改善箇所説明図

改善措置の内容

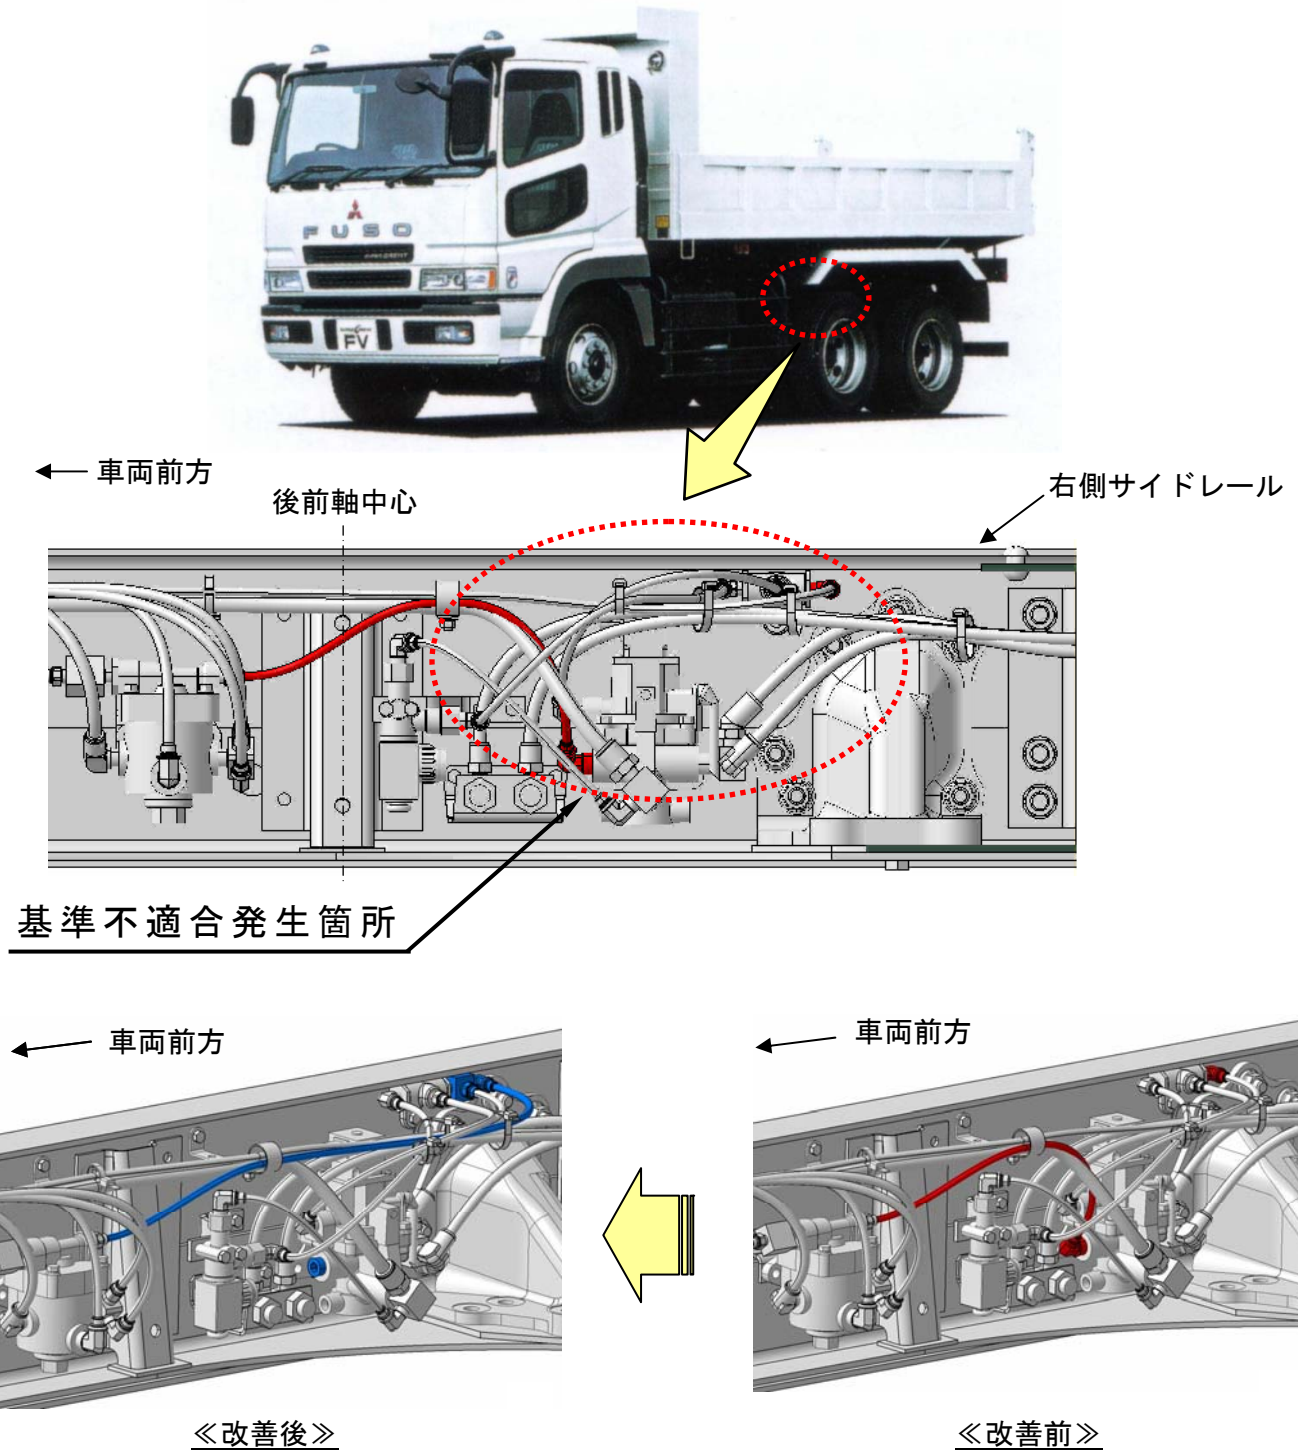
駆動輪の空転を防止するASR（アンチスピンレギュレータ）を装着した大型トラックにおいて、ダンプ作業時の振動によってASRが誤作動し、駐車ブレーキの制動力が低下するおそれがある。

全車両、ASRの制御回路を改修する。

識別：作業完了車には、助手席リヤドアピラー스트ライカー付近に「HD121」の文字が記載された白黄色のシールを貼付ける。
